75282301i  
01.04.2023

## Ottimizzazione dei forcelloni su assali autosterzanti 9-12t per veicoli ribassati. Riduzione di 15 kg di peso per assale.

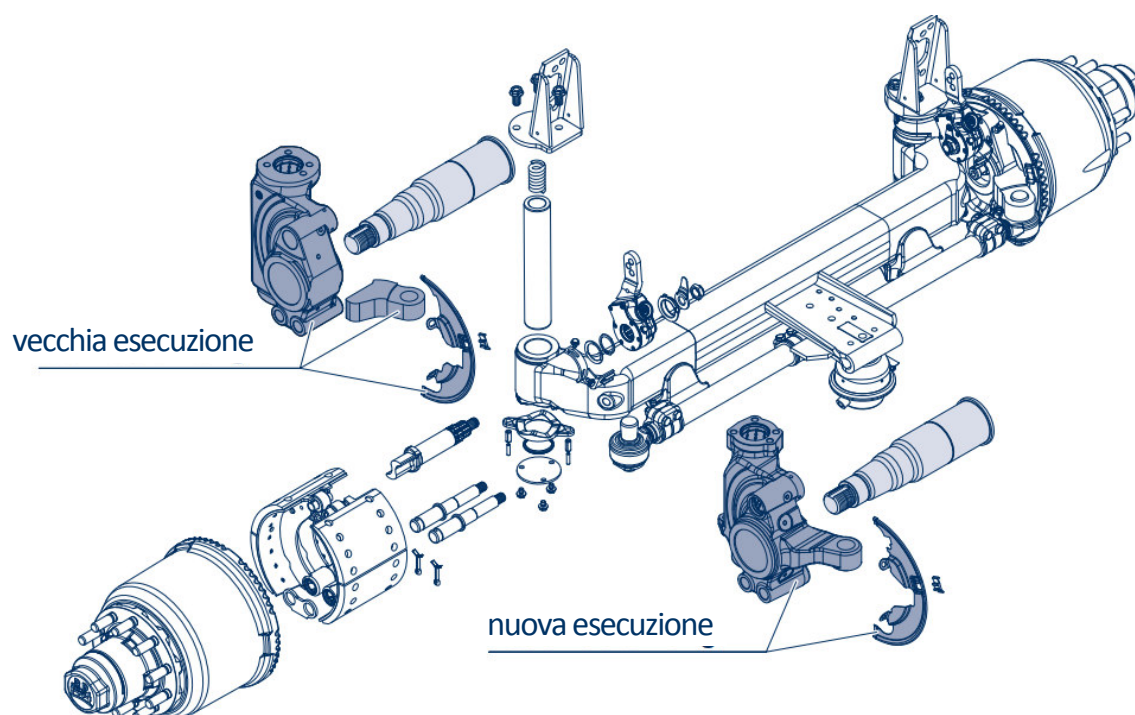
Dopo il successo dei test, BPW introduce il braccio dello sterzo integrato sui forcelloni per gli assali autosterzanti 9-12 t (N...LL) con freno SN3020 e mozzo ECO Plus. I nuovi assali sono disponibili dalla settimana 13 / 2023.

La modifica avverrà nella settimana 13/2023 con lo stesso codice assale ECO Plus .  
Questa modifica prevede anche l'introduzione di nuovi parapolvere.

Questa ottimizzazione consente di raggiungere una riduzione di peso di 15kg per assale.
